ПАСПОРТ
ДОСТУПНОСТИ ОБЪЕКТА СОЦИАЛЬНОЙ
ИНФРАСТРУКТУРЫ
НА ДОСТУПНОСТЬ ДЛЯ ИНВАЛИДОВ
И МАЛОМОБИЛЬНЫХ ГРУПП НАСЕЛЕНИЯ
(Заключение по обследованию объекта социальной инфраструктуры)

Муниципальное автономное учреждение дополнительного образования
«Детско-юношеская спортивная школа»
Уватского муниципального района
стадион «Атлант»
Тюменская область, Уватский район, с. Уват, ул. Дорожная, д. 7а

ПАСПОРТ ДОСТУПНОСТИ
объекта социальной инфраструктуры (ОСИ)
№ 211-00

АКТ ОБСЛЕДОВАНИЯ № 639
объекта социальной инфраструктуры
К ПАСПОРТУ ДОСТУПНОСТИ ОСИ
№ 211-ОО

Фотография №1

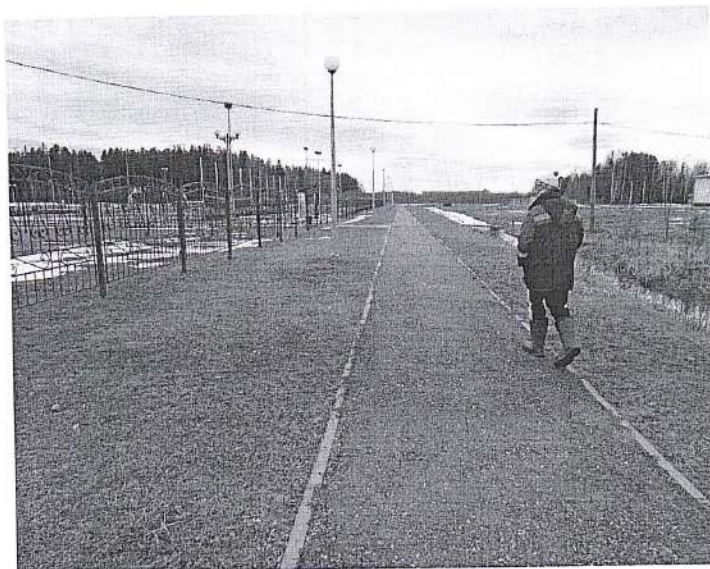
1.1	Вход (входы) на территорию	есть	-	1,5	- контур входных калиток не выделен контрастным цветом; - перед калитками отсутствует наземный тактильно-контрастный указатель; - отсутствует информация об объекте; -отсутствует мнемосхема.	К,О,С,Г,У	- контуры калиток выделить контрастным цветом с обеих сторон; -обустроить наземный тактильно-контрастный указатель, выполняющий функцию предупреждения, за 0,3м до препятствия при открывании калитки от себя, на ширину калитки при открывании на себя, глубиной 0,5-0,6м; - установить информационную вывеску рядом с калитками входа на объект со стороны дверной ручки на высоте 1,2-1,6м; -разместить тактильную мнемосхему с правой стороны по ходу движения на удалении от 2 до 4 м от каждого входа на территорию.	Текущий ремонт

Фотография №8

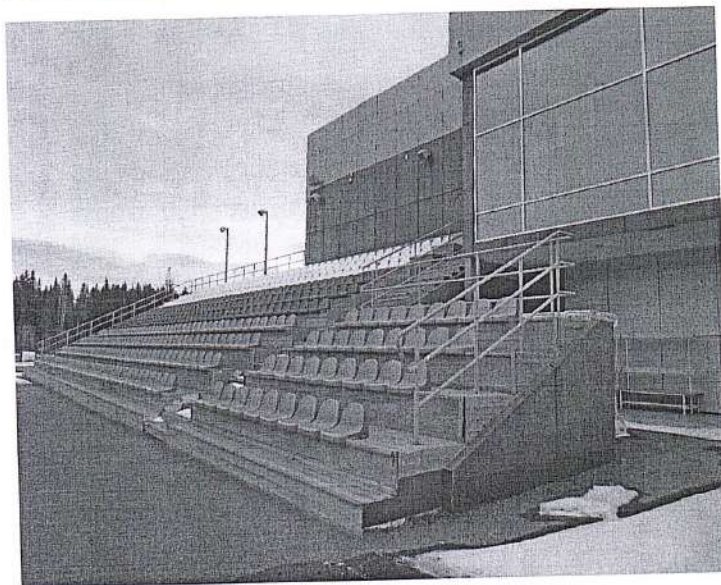
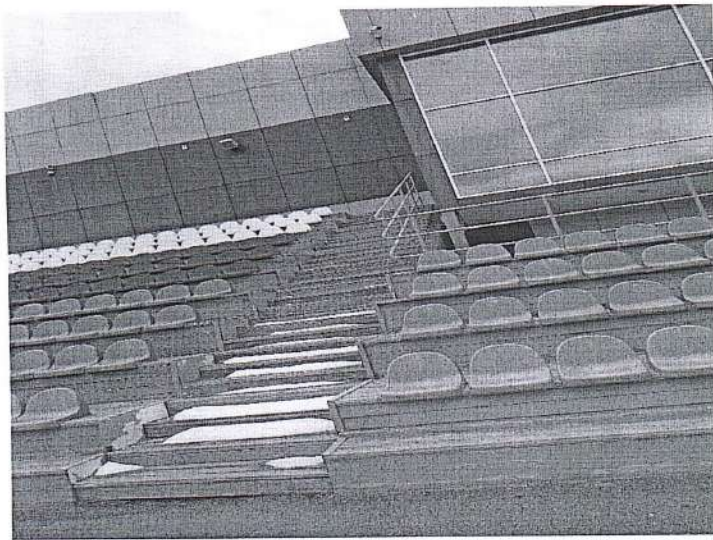
1.2	Путь (пути) движения на	есть	-	2,3, 7-10,	- отсутствуют средства информационной	К,О,С,Г,У	- предусмотреть систему средств информационной	Текущий ремонт, организаци

территории			12, 17, 20/1	поддержки и навигации на путях движения; -в местах пересечения пешеходных и транспортных путей имеется перепад высоты более 0,015м; -пешеходные пути не обустроены съездами (бордюрными пандусами); - на путях движения присутствуют неровности дорожного покрытия, перепады высоты.		поддержки и навигации на всех путях движения; -установить указатель направления указывающий путь к доступному элементу (входу с пандусом, после проведения адаптации главного входа); -обустроить пешеходные пути съездами (бордюрными пандусами); -устранить неровности дорожного покрытия, перепады высоты на путях движения.	онные мероприятия

4.2	Зальная форма обслуживания	нет	-	-	-	-	-	-
4.2.1.	Открытый стадион с трибунами		-	9, 11-16	-	К, С, О, Г, У	- контур ворот выделить контрастным цветом с обеих сторон; - установить информационную вывеску рядом с воротами входа на высоте 1,2-1,6м; -краевые ступени (проступь) лестницы трибуны, торцевые проступи ступеней рядов выделить контрастным цветом за 0,03-0,04м от края проступи шириной 0,08-0,1м; -установить опорные поручни с наружных сторон трибуны в соответствии с требованиями ГОСТ Р 51261-2017; -предусмотреть места для инвалидов как на трибунах, так и перед трибунами, в т.ч на уроне зоны проведения соревнований; -места для сопровождающих лиц предусмотреть в непосредственной близости от мест инвалидов; -предусмотреть несколько мест с высотой сиденья 0,45-0,47м, в случае если предусмотрены посадочные места с низким расположением сиденья; -обеспечить инвалидам в	Текущий ремонт, индивидуальное решение с ТСР, организационные мероприятия

Фотография №17

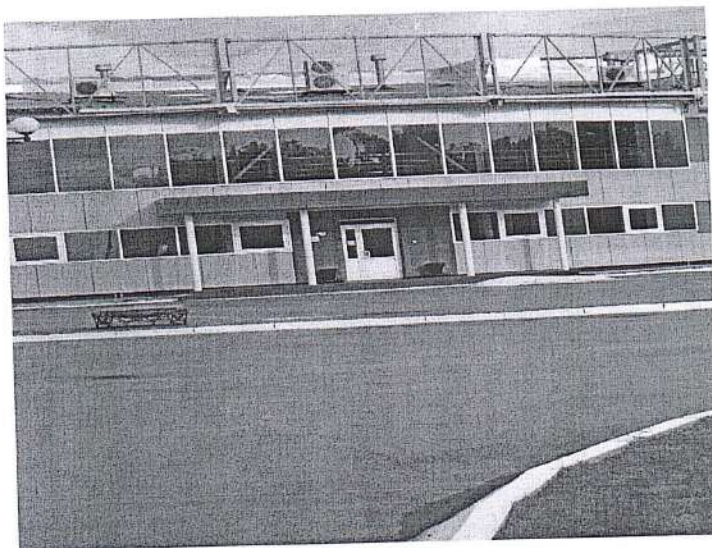
1.1	Лестница (наружная главного входа)	есть	-	20	- отсутствует центральный двусторонний разделительный поручень при ширине лестницы 4,0м и более; - отсутствует наземный тактильно-контрастный указатель; -краевые ступени лестницы не выделены контрастным цветом; - отсутствует противоскользящее покрытие на проступи ступени; - лестница не продублирована стационарным пандусом; -отсутствует кнопка вызова помощи.	О,С,Г,У	-установить центральный разделительный двусторонний поручень в соответствии с требованиями ГОСТ Р 51261-2017; - обустроить наземный тактильно-контрастный указатель, выполняющий функцию предупреждения, за 0,3м до ступени, глубиной 0,5-0,6м. -выделить проступь краевых ступеней контрастным цветом за 0,03-0,04м от края проступи шириной 0,08-0,1м; - предусмотреть противоскользящее покрытие по всей площади проступи ступени; - установить кнопку вызова помощи с пиктограммой около лестницы в достигаемом месте (до адаптации объекта); -предусмотреть оказание ситуационной помощи.	Текущий ремонт, индивидуальное решение с ТСР, организационные мероприятия

2.4	Дверь (входная наружная, внутренняя главного входа)	есть	-	21,22	-отсутствует электронное информационное табло (бегущая строка); - отсутствует информационная табличка с наименованием учреждения дублированная шрифтом Брайля; -ширина рабочей створки двери менее 0,9м; - ручки пластиковых дверей не выделены контрастным цветом; - отсутствует предупреждающая яркая контрастная маркировка на прозрачном полотне двери; -отсутствуют пиктограммы «доступность для инвалидов».	С, К, О, Г,У	-установить электронное информационное табло (бегущая строка); -установить информационную табличку с наименованием учреждения дублированную шрифтом Брайля рядом с дверью со стороны дверной ручки на высоте от 1,2 до 1,6м; - на прозрачное полотно двери установить яркую контрастную маркировку (в виде полосы, в форме круга, декоративного рисунка или фирменного знака) на высоте 1,3-1,4м; - установить пиктограммы доступности (после адаптации объекта); -дверные ручки выделить контрастным цветом; -предусмотреть оказание ситуационной помощи	Текущий ремонт, индивидуаль ное решение с ТСР; организац ионные мероприятия

ЭТАЖ

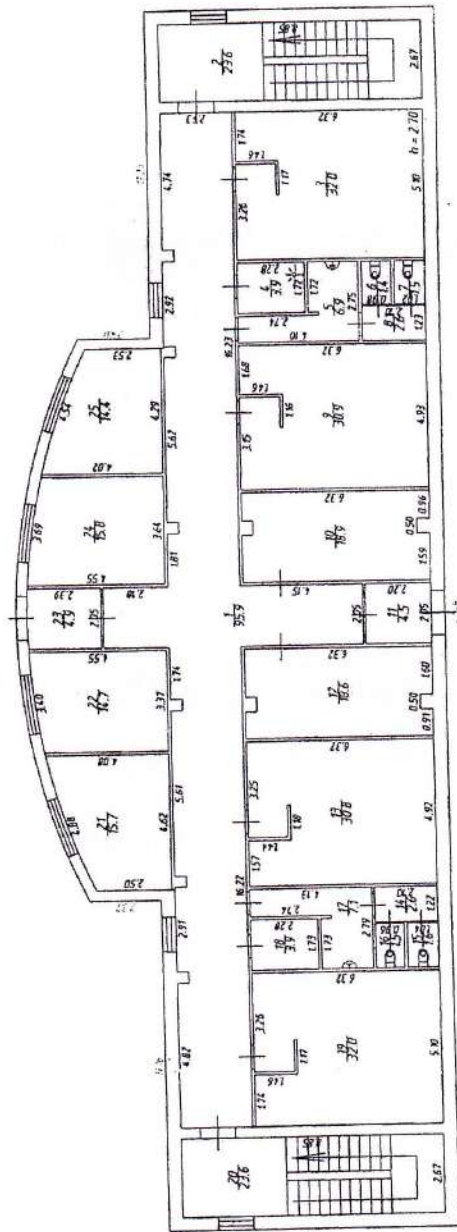
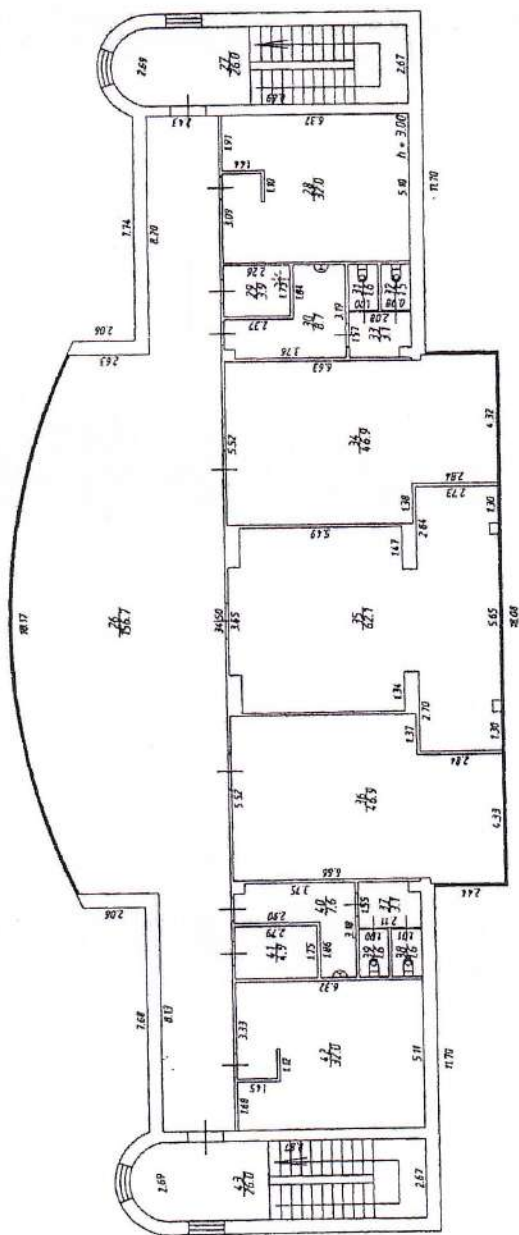
3.2	Лестница (внутри здания)	есть	1эт 2,20 2эт 27,43	35- 37, 39-40	- отсутствует пристенный поручень; - краевые ступени (проступь) лестничных маршей не выделены контрастным цветом; - отсутствуют информационные тактильные знаки (пиктограммы); - не обеспечен доступ на этажи выше основного входа инвалидами на кресле-коляске.	О,С,Г, У	- установить пристенный поручень с учетом технических требований к опорным стационарным устройствам; -выделить контрастным цветом краевые ступени (проступь) каждого лестничного марша за 0,03-0,04м от края шириной 0,08-0,1м; ; - установить информационные тактильные знаки (пиктограммы); - для обеспечения доступа на 2-й этаж, инвалидам на креслах-колясках, предусмотреть	Текущий ремонт, индивидуальное решение с ТСП, организационные мероприятия

3.6	Пути эвакуации (в т.ч. зоны безопасности)	есть	1эт 11	18, 19, 26-31	- не предусмотрена эвакуация инвалидов на креслах-колясках со 2-го этажа; -ручки пластиковых дверей не выделены контрастным цветом; - отсутствует предупреждающая яркая контрастная маркировка на прозрачном полотне двери; - ширина рабочей створки двери менее 0,9м; -встречаются пороги высотой более 0,014 м; -краевые ступени (проступь) наружных эвакуационных ступеней, контур наружной площадки (проступь одиночной ступени) около эвакуационной двери не выделены контрастным цветом; - на наружных путях эвакуации установлены металлические конструктивные элементы, -наружные эвакуационные лестницы, одиночная ступень не продублирована	К, О, С, Г, У - ручки пластиковых дверей выделить контрастным цветом; - на прозрачное полотно двери установить яркую контрастную маркировку (в виде полосы, в форме круга, декоративного рисунка или фирменного знака) на высоте 1,3-1,4м; - при наличии доводчики отрегулировать его для обеспечения пятисекундной задержки; -краевые ступени эвакуационных наружных лестниц (проступь), контур наружной площадки (проступь одиночной ступени) около эвакуационной двери выделить контрастным цветом за 0,03-0,04м от края проступи шириной 0,08-0,1м;; -предусмотреть приставной минипандус к порогу;	Текущий ремонт, Индивидуальное решение с ТСП, организационные мероприятия,

5.1	Туалетная комната	есть	1эт 5-8, 14-17 2эт 30-33, 37-40	46-49	Не предусмотрена специально оборудованная, доступная универсальная кабина для маломобильных групп населения; - отсутствует информационная табличка дублированная шрифтом Брайля; - отсутствует тактильная пиктограмма; - дверные ручки не выделены контрастным цветом; - ширина рабочей створки двери менее 0,9м; - отсутствуют поручни около раковины, унитаза; - отсутствует свободное место около унитаза для кресла-коляски не менее 0,8м; - отсутствует место для разворота кресла-коляски диаметром не менее 1,4м; - отсутствует связь с администратором; - отсутствуют крючки для трости и костылей около раковины и унитаза.	К,О,С	При наличии технической возможности оборудовать универсальную доступную кабину с учетом всех требуемых норм СП 59.13330.2016: -предусмотреть уширение дверного проема; -установить двери без порога (высотой не более 0,014м) шириной не менее 0,9м; - установить пиктограмму с использованием рельефных символов; - установить информационную табличку с шрифтом Брайля на высоте 1,2-1,6 м. от уровня пола, со стороны дверной ручки на расстоянии 0,1-0,5 м от края двери; - ручки выделить контрастным цветом; - установить поручни около раковины унитаза; - установить крючки для трости и костылей около раковины и унитаза; -обеспечить свободное пространство около унитаза не менее 0,8м и место для разворота кресла-	Капитальный ремонт, индивидуальное решение с ТСП, организационные мероприятия
